# Etude hydraulique sur l'impact du projet d'aménagement foncier agricole sur les parcelles DK252 à DK 255 situées allée Jacquot à Saint-Pierre

**Note  
complémentai  
re**

N° d'Affaire : RE18-044

Document : Etude hydraulique - remarques  
Octobre 2021

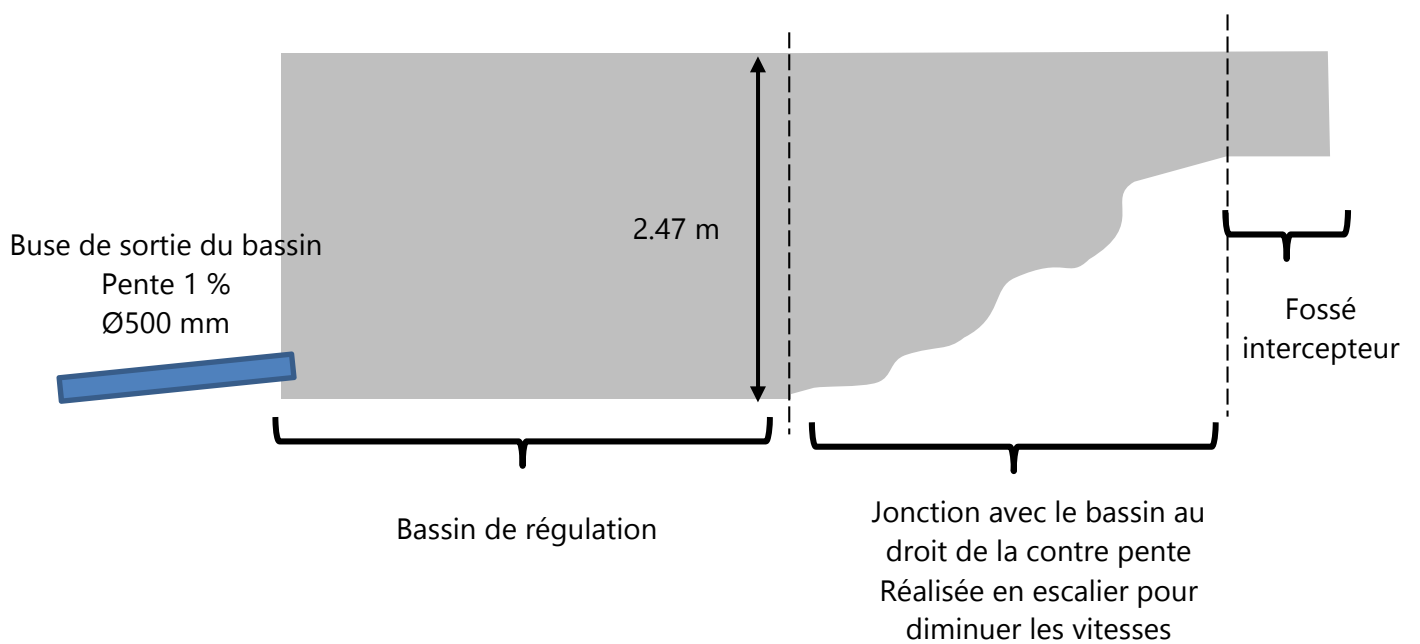
*Le fossé intercepteur (chap.4.2.1) a une configuration géométrique favorable à l'accélération des flux. Le dossier devra être complété par les mesures physiques prévues afin de réduire leur vitesse.*

Comme indiqué sur la figure page précédente le fossé sera réalisé en escalier (mini seuil) de manière à casser les vitesses. Pour rappel, ce fossé est réalisé en enrochement libre de façon à diminuer les vitesses également.

### Schéma de l'ouvrage d'entonnement des eaux du bassin de régulation vers la buse

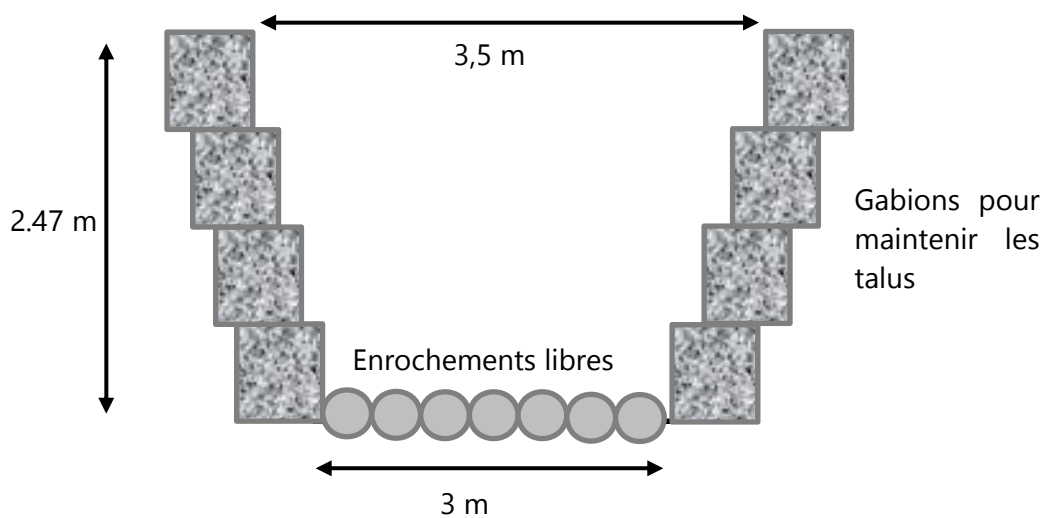
- une vue en plan de l'ouvrage de régulation,*
- un schéma de l'ouvrage d'entonnement des eaux du bassin de régulation vers la buse,*
- un schéma de l'ouvrage de connexion du fossé en aval de la buse se reliant au fossé de la RN3,*
- une coupe type transversale du fossé intercepteur en amont direct du bassin de régulation (cf nota p.41).*
